品番	TMJ40C3RZ	品名	壁付サーモ13 (シャワバス・寒) (浴室) (JIS)	1 / 4
----	-----------	----	---------------------------------	-------

■互換性に関する注意情報

- ・【金具補修品注意情報】整流キャップ交換の注意情報
- ・【金具補修品互換性情報】水栓取付脚補修時の注意情報

件名	水栓取付脚補修時の注意情報		
対象製品	TMF40ARX TMF40AZRKX	TMG40ARX TMG40ARKX	TMJ40ARX TMJ40ARKX 他

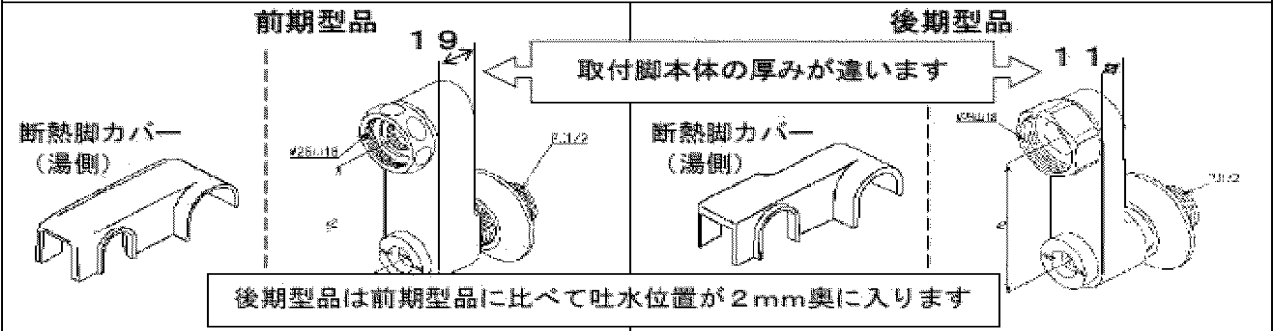
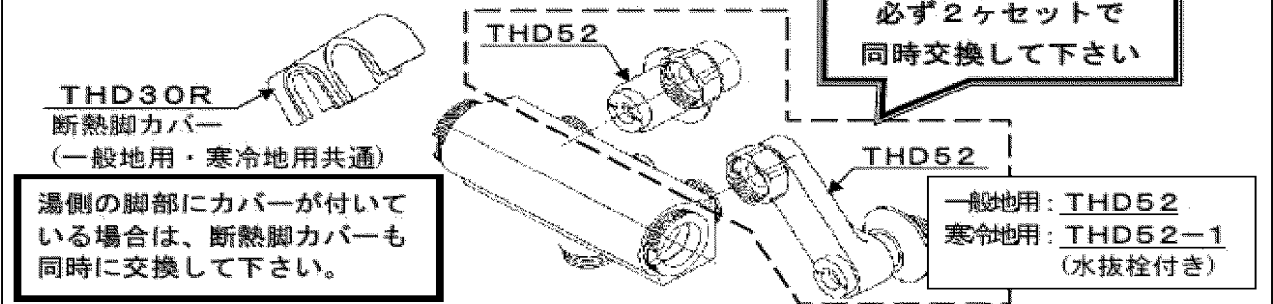
金具補修品互換性情報	製品の前期型品・後期型品を識別し、それぞれに対応した補修品を選定してください。	2-A1-0016
-------------------	---	-----------

新旧製品識別方法

【前期型品の取付脚本体を交換する場合】

【取付脚本体以外のパーツのみを交換する場合】

補修品選定
